# VOLVO

## Servicemeddelande

PRODUKT	AVD.	GRUPP
<b>P</b>	<b>8</b>	<b>87</b>
BETR.		NR.
Slang till vakuums- tanken på CU-vär- mare		<u>17</u>
		DATUM
		Febr 81

### Ny slang till vakuums tanken på CU-värmare

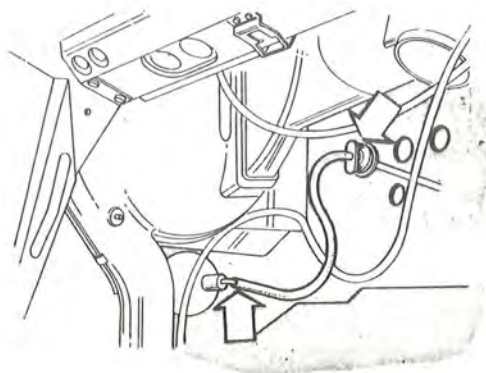
För att minska ljudinledningen till mellanbrädan och vibrationspåfrestningar på vakuums tankens nippel har en ny slang, detaljnummer 944 272-3 införts i produktionen mellan vakuums tanken och motorn på vagnar med CU-värmare.

En anslutnings slang, detaljnummer 1 215 591-6, och en rörkrök, detaljnummer 1 234 517-9, tillkommer på vakuums tanken.

Samtidigt införs en ny gummibussning, detaljnummer 1 234 518-7 till mellanbrädan för slangen.

Den nya slangen och gummibussningen kan användas på äldre vagnar. Om detta ska göras måste dock ett nytt hål borraras i mellanbrädan för gummibussningen. Hålet för den gamla gummibussningen pluggas.
